# 泊発電所の再稼働に向けた取り組み状況をお知らせいたします

平成28年11月  
北海道電力株式会社

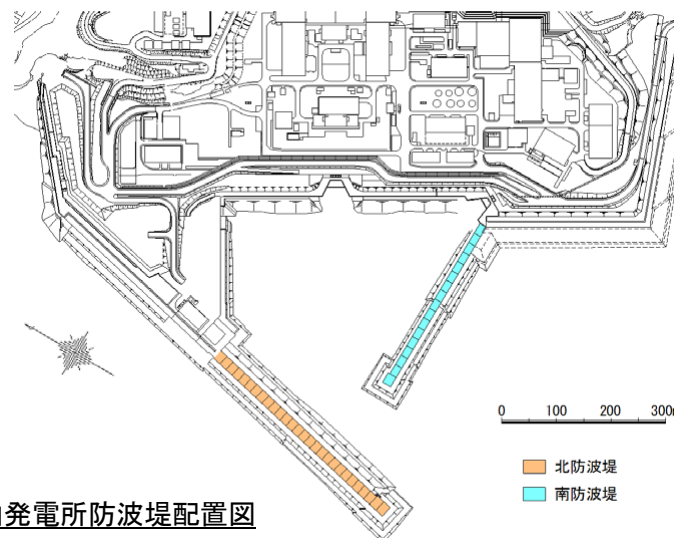
至近の審査状況	
平成28年 7月現地調査 8月審査会合	〔規制委員会コメント〕 ➢ 当社評価の説明性を高めるため、 <b>地震性隆起が明らかな他地域との相違点を明確にすること。</b>
平成28年 10月審査会合	〔当社説明〕 ➢ 地震性隆起が明らかな青森県大戸瀬周辺、新潟県佐渡島小木半島の2地点と積丹半島との地形的相違点を説明。
平成28年 10月現地調査	〔規制委員会コメント〕 ➢ <b>地震性隆起を示すものは確認されなかったが、当社説明の妥当性を高めるため、地震性隆起との相違点を示すデータの拡充を図ること。</b>

今後の予定	
➢ 比較データのさらなる充実を図り、できるだけ早く審査会合で説明していく。

泊発電所防波堤配置図

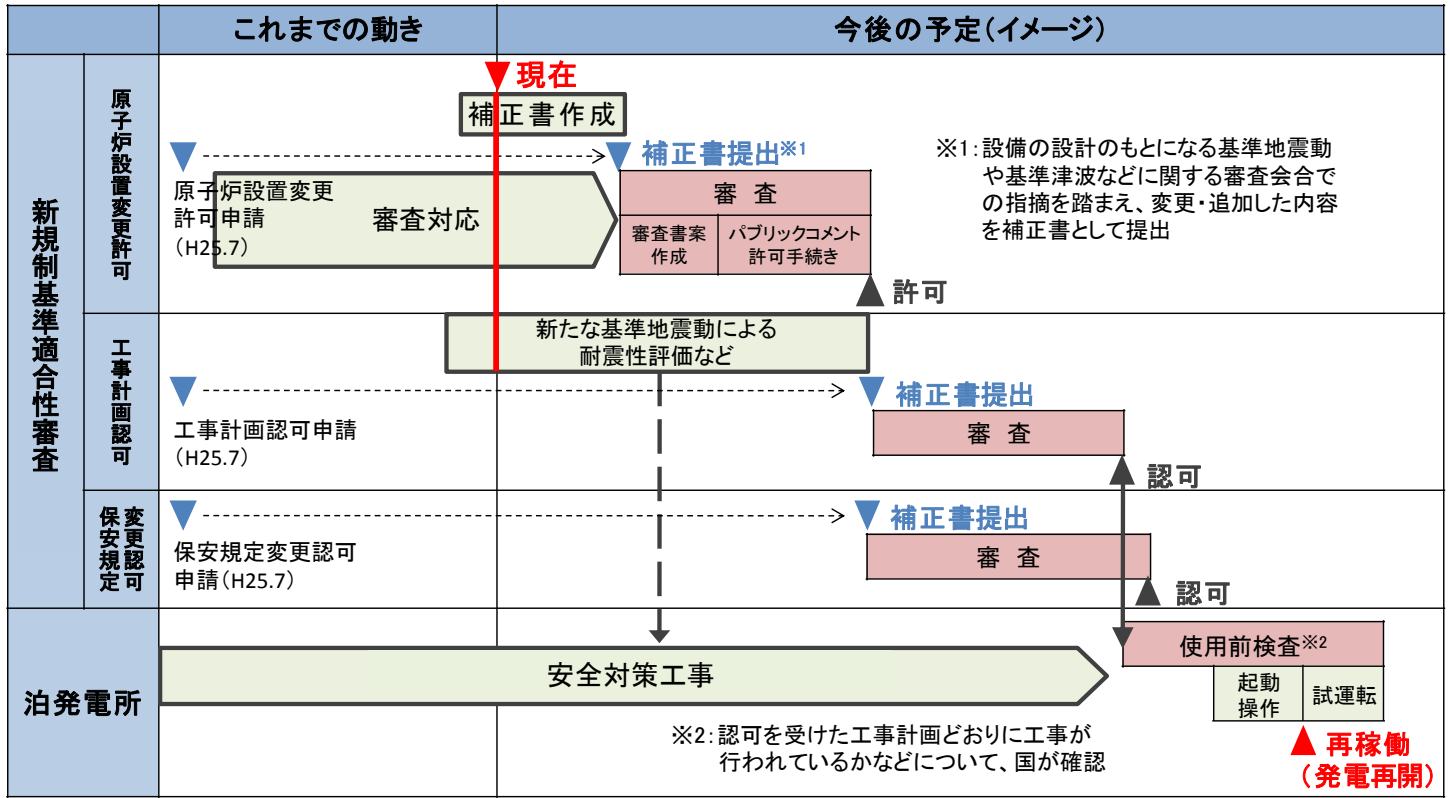
至近の審査状況	
平成28年 7月審査会合	〔当社説明〕 ➢ 基準津波を引き上げたことに伴う <b>防波堤や発電所設備に与える影響について検討</b> することを説明。 〔規制委員会コメント〕 ➢ <b>防波堤の強度や防波堤が損傷した場合の発電所設備への影響</b> などについても、詳細に評価すること。
平成28年 10月審査会合	〔当社説明〕 評価結果を以下のとおり説明。 ➢ 国土交通省のガイドラインなどに基づき検討した結果、 <b>防波堤が移動や沈下する可能性</b> がある。 ➢ 今後、防波堤が損傷した場合の発電所設備への影響について、 <b>解析や水理模型実験を実施</b> し、必要に応じて対策工事を実施する。 〔規制委員会コメント〕 ➢ <b>多面的な検討を実施</b> すること。

今後の予定	
➢ 解析や水理模型実験の結果および当社評価などについて、年明けには審査会合で説明していく。	
➢ なお、仮に対策工事が必要となった場合、泊発電所海域での工事は、冬期間には実施が困難となることなどから、工事の遅延を避けるため、当社として、先行して自主的に対策工事を進めていきたいと考えている。
